議案第81号

東部地区統合学童保育所新築（建築）工事の変更請負契約の締結について

変 更 工 事 概 要

外構図 S=1:300
※KBM+500 = GL±0とする。

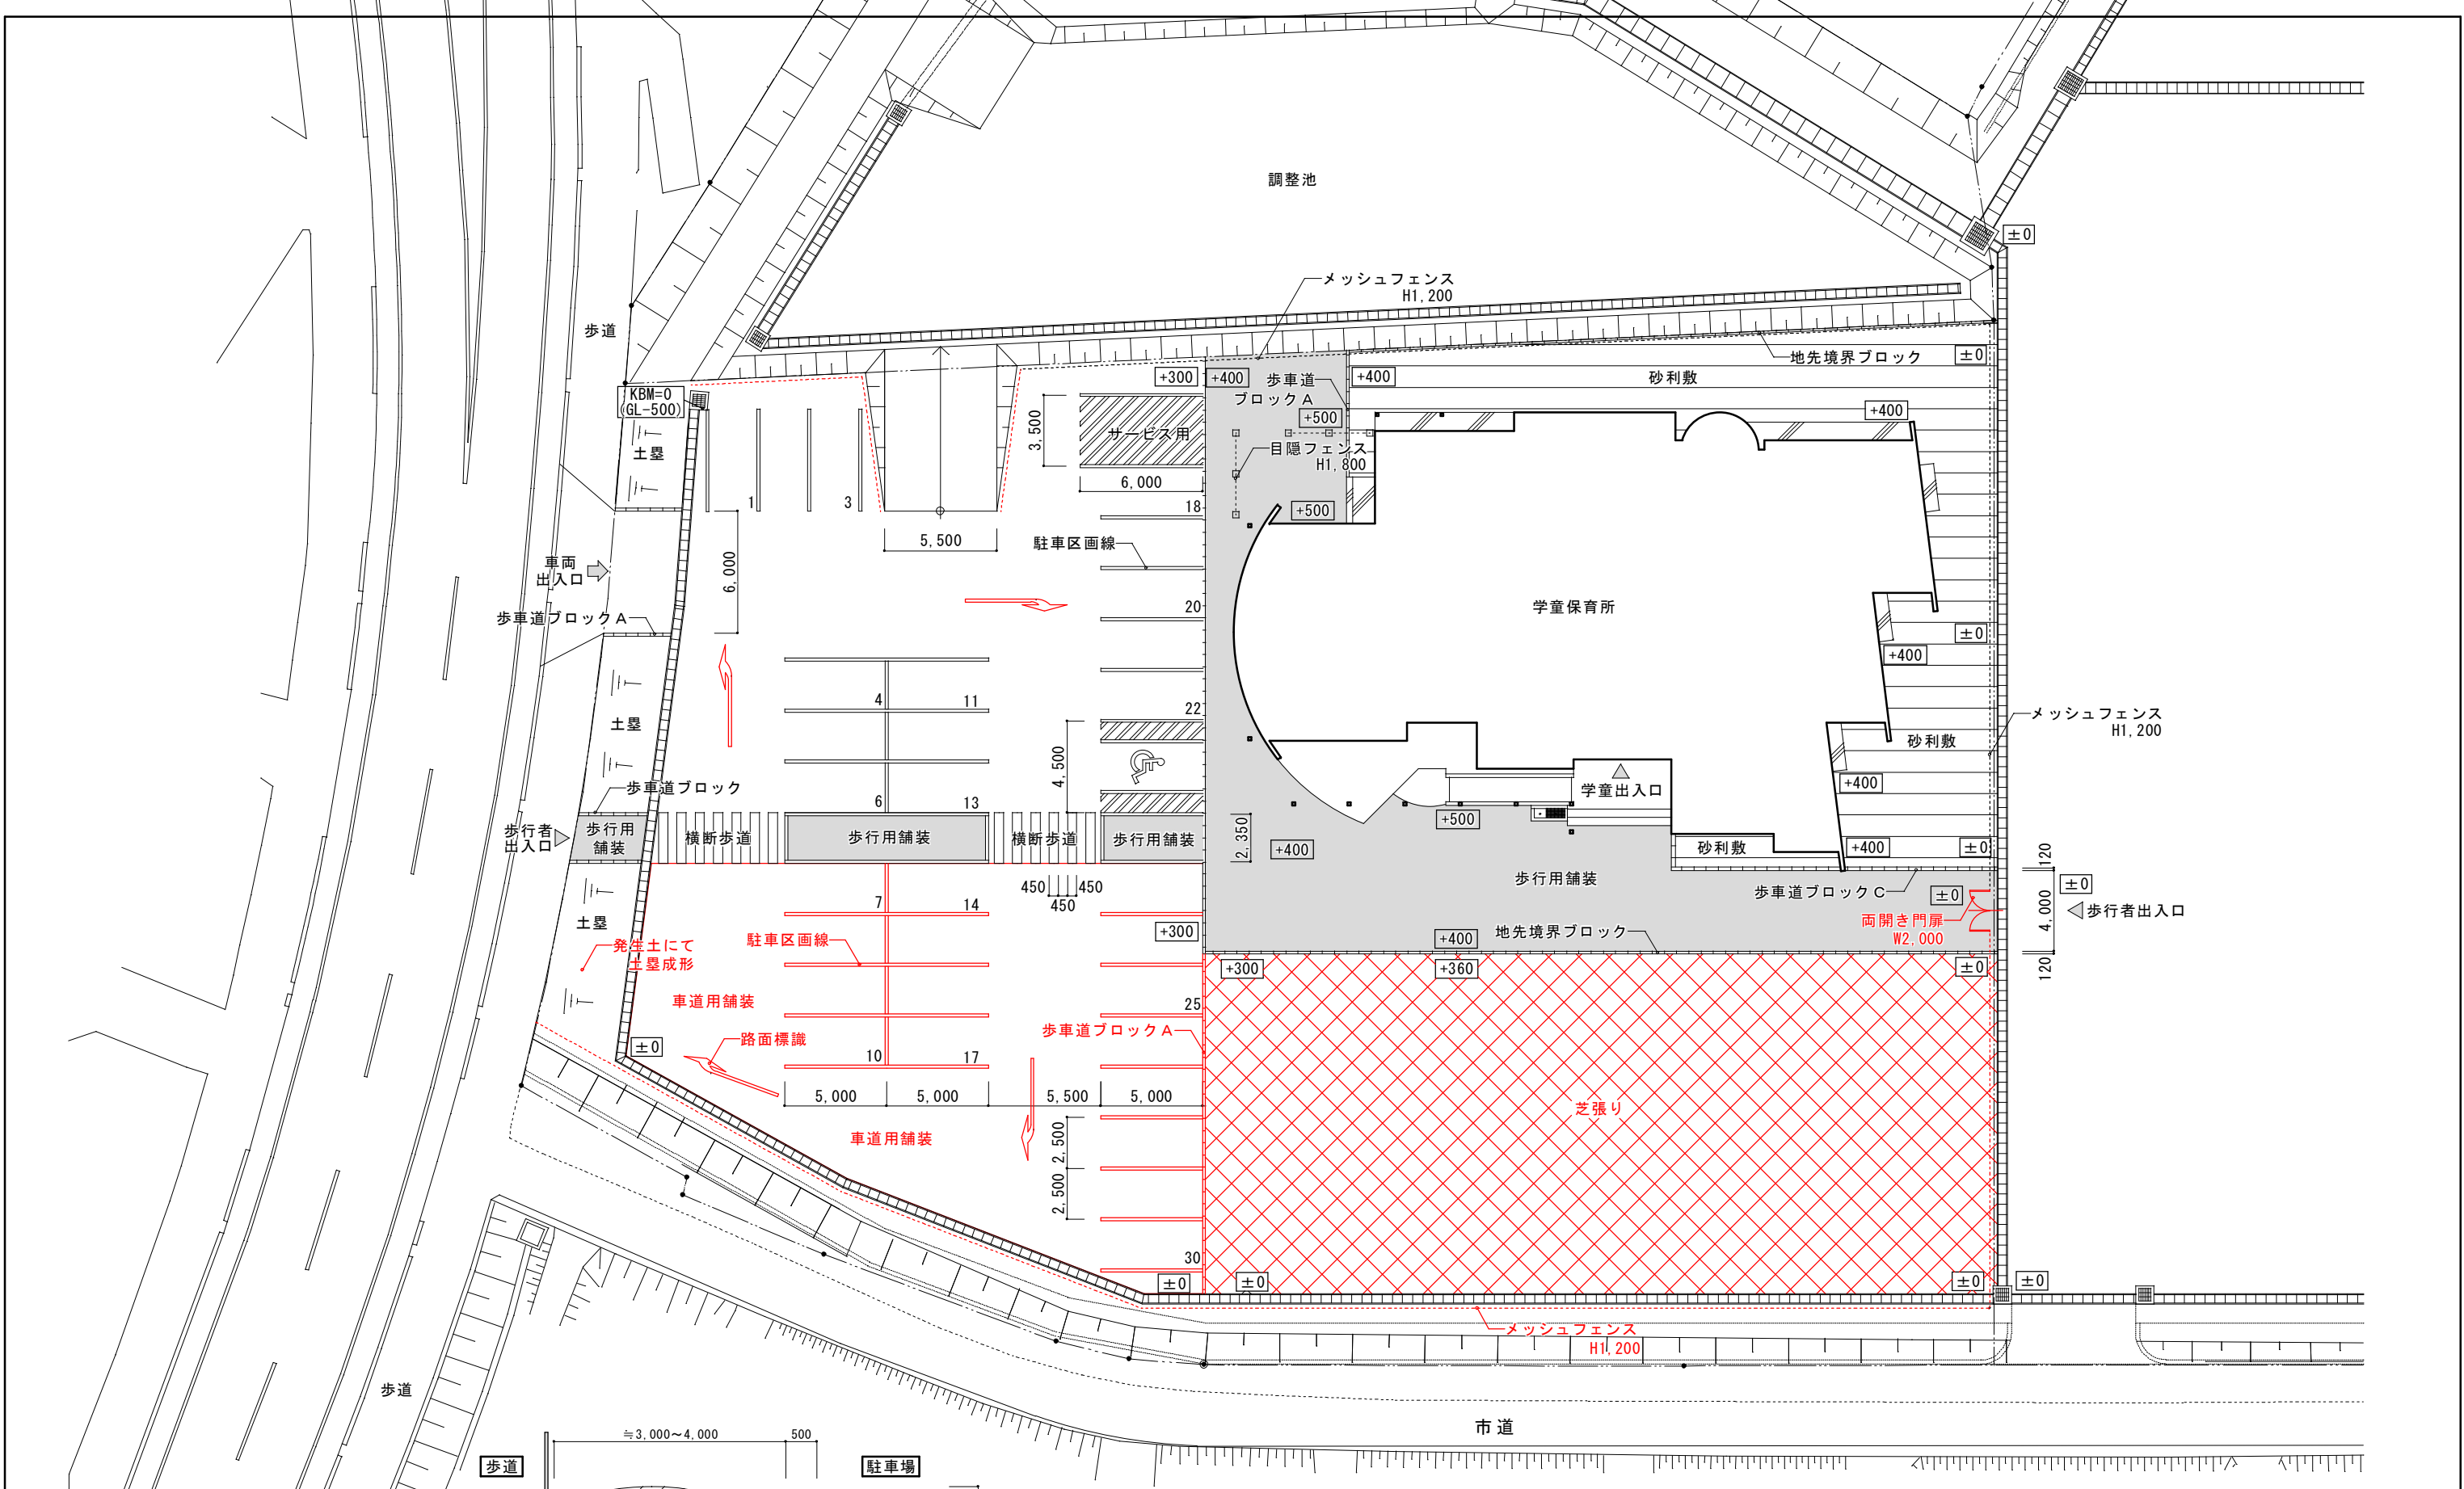
内 容	変 更 前	変 更 後	摘 要
すきとり	134m ³	225m ³	外構工事に係る設計 変更
建設発生土運搬	39m ³	114m ³	
芝張り	0m ²	650m ²	
アスファルト舗装	608m ²	1,065m ²

外構図 S=1:300

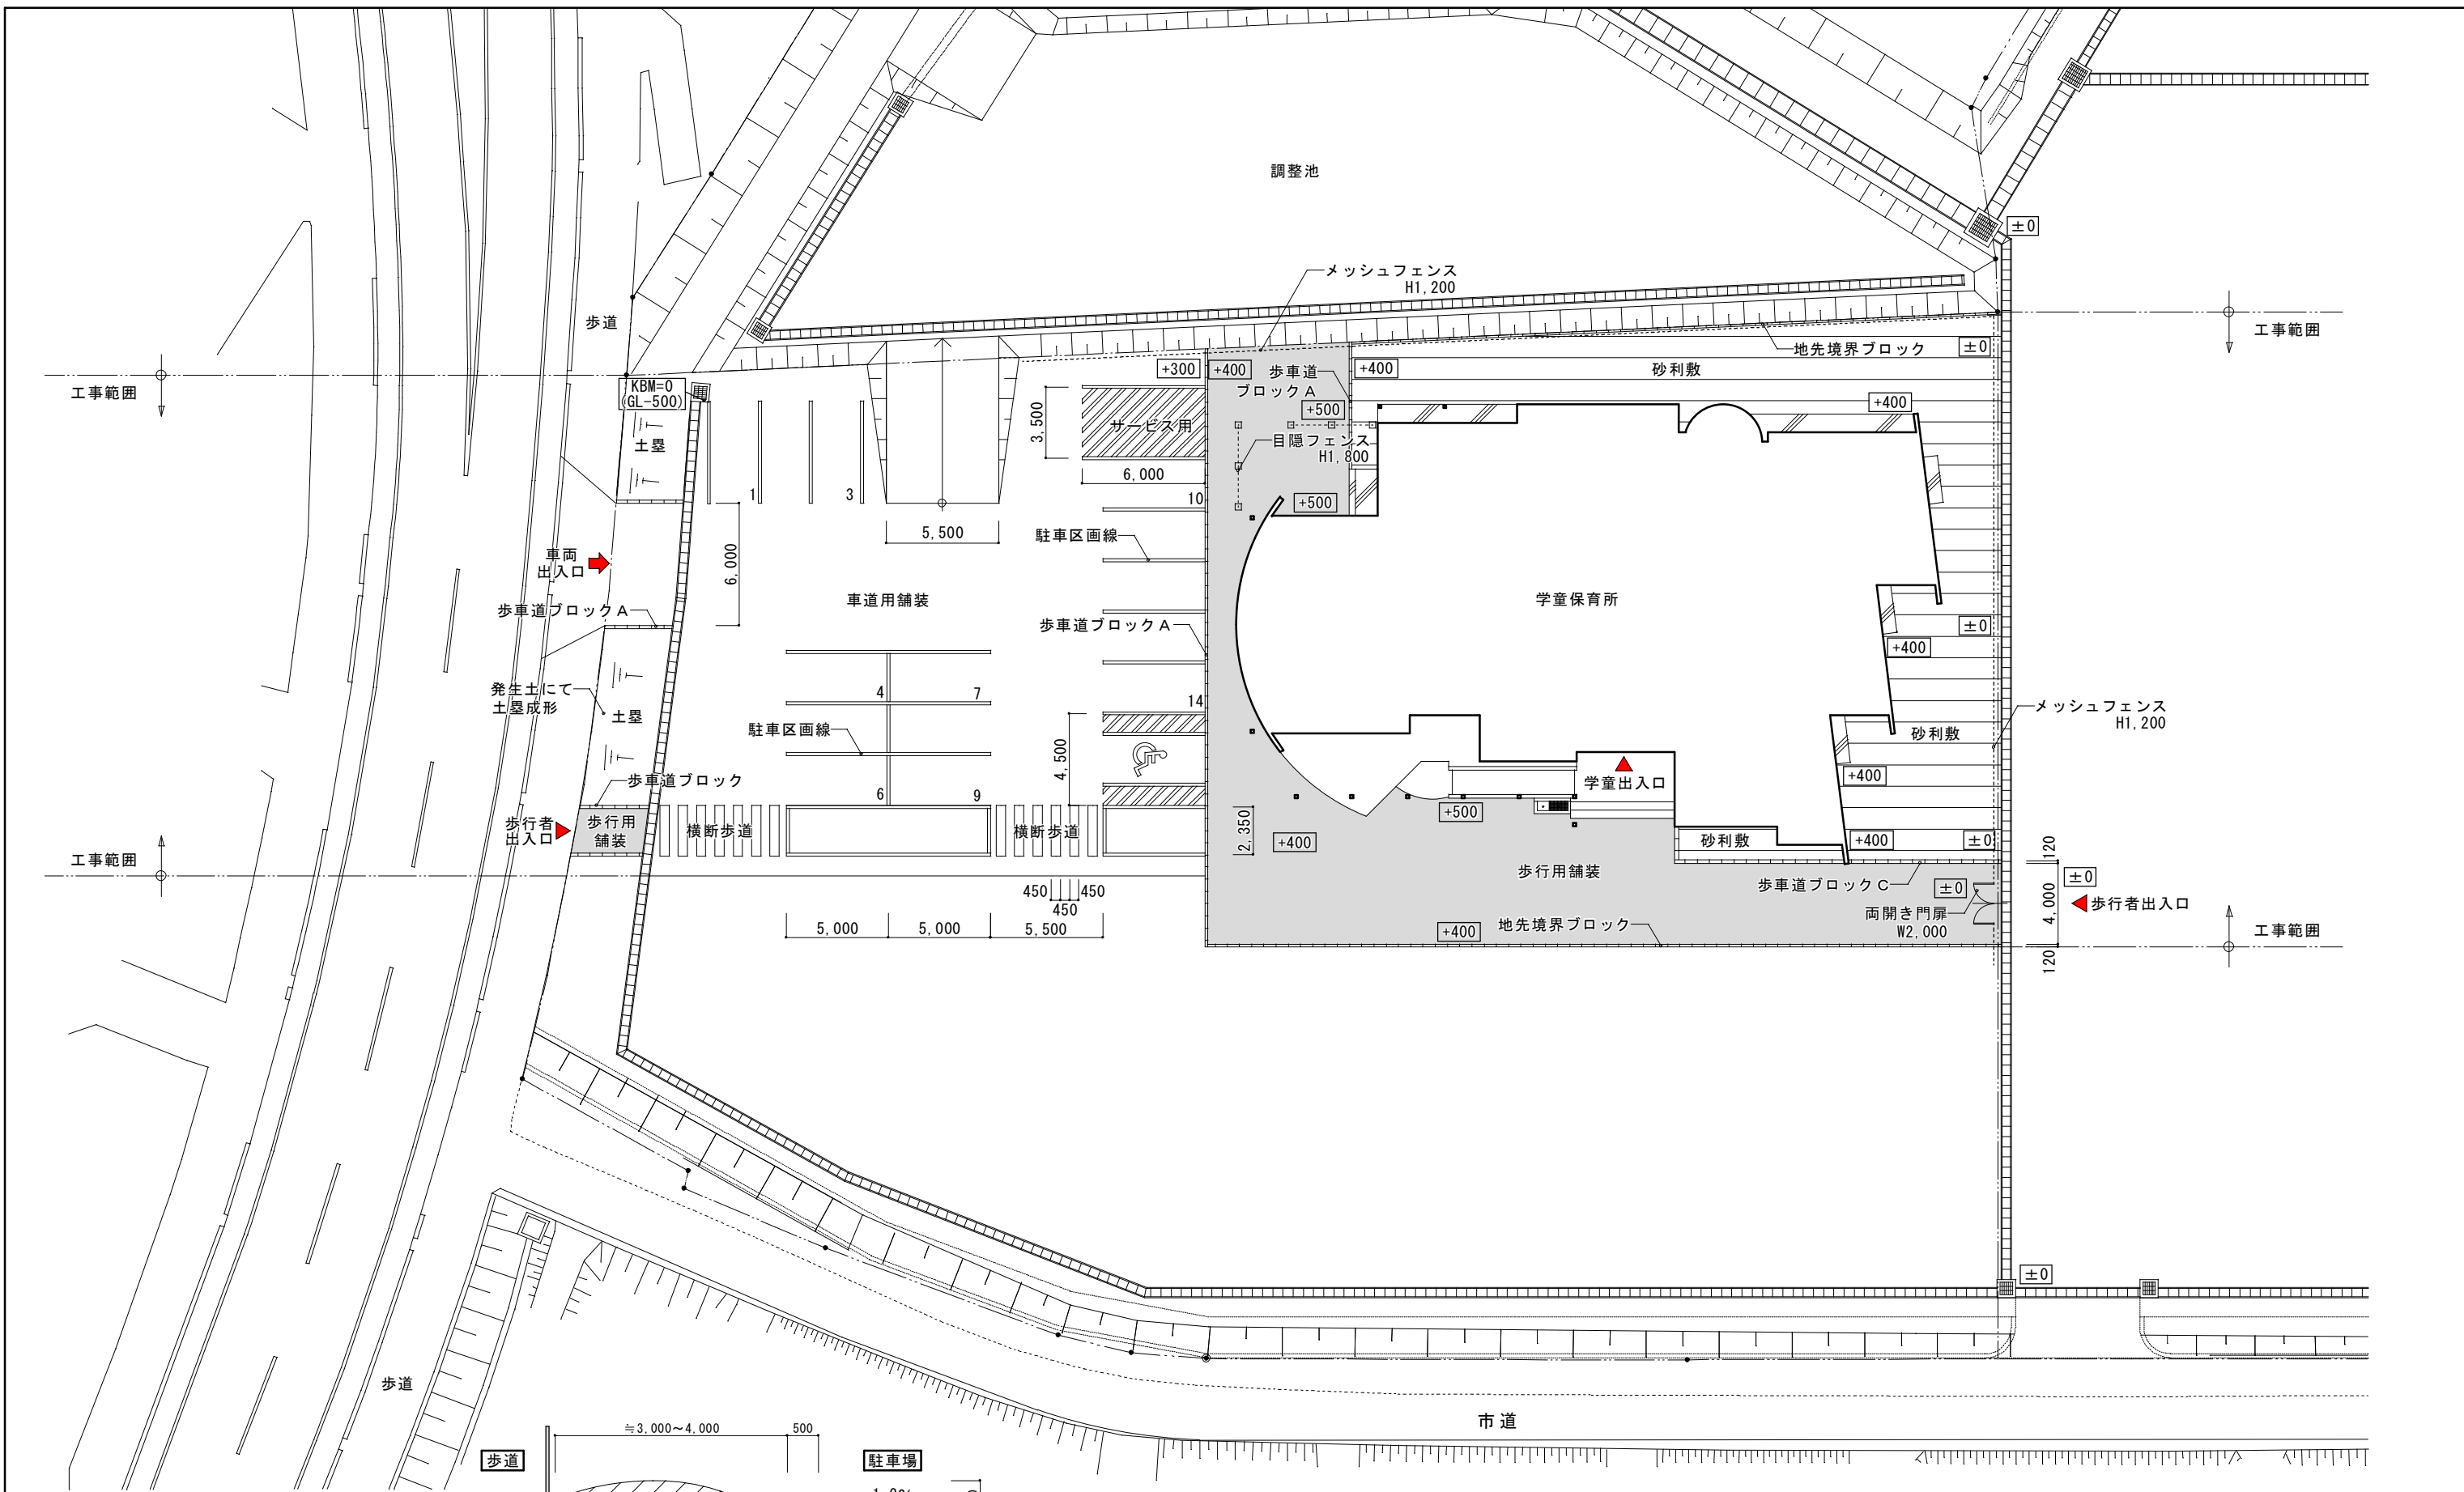
設計変更

※ 発生土にて土塁成形とする。
 ※ 盛土形状は施工時に再協議とする。
